SOLICITATION AMENDMENT

Title - Sujet Polyethylene (HDPE) Pre-Filter	
Solicitation No. - N° de l'invitation EE519-180136/A	Amendment No. - N° modif. 001
Client Reference No. - N° de référence du client EE519-180136	Date 2017-05-16
GETS Reference No. - N° de référence de SEAG PW-\$BAL-001-17109	
File No. - N° de dossier BAP-7-40018 (001)	CCC No./N° CCC - FMS No./N° VME
Solicitation Closes - L'invitation prend fin at - à 02:00 PM on - le 2017-05-23	
Time Zone Fuseau horaire Heure Avancée de l'Est HAE	
F.O.B. - F.A.B. Plant-Usine: <input type="checkbox"/> Destination: <input checked="" type="checkbox"/> Other-Autre: <input type="checkbox"/>	
Address Enquiries to: - Adresser toutes questions à: Tremblay, Marial	Buyer Id - Id de l'acheteur bal001
Telephone No. - N° de téléphone (418) 677-4000 (4159)	FAX No. - N° de FAX () -
Destination - of Goods, Services, and Construction: Destination - des biens, services et construction: Lieu de Livraison / Delivery Site : Port de Québec 150, rue Dalhousie, Québec (Québec) G1R 4M8 Canada

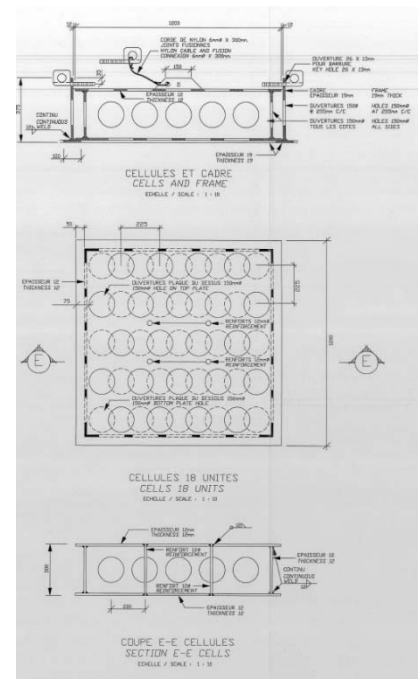
Question 2: We would like more details in point 2.1 of Annex A - Requirement - General: Which parts are excluded from the present request?

Answer 2: These are the lids or holed cells whose details are shown at the top right of the drawing provided.

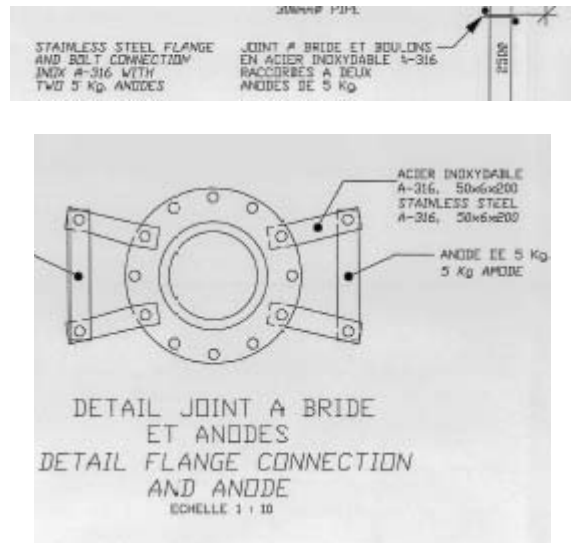
Question 3: Would it be possible for you to send us the detailed plan of the part specified in point 5.1 of Annex A - Requirement - General?

Answer 3: This part is a standard 316 stainless steel floating flange and HDPE tip with an operating pressure of 267 psi and a diameter of 250 mm. It is already illustrated in the drawing provided.
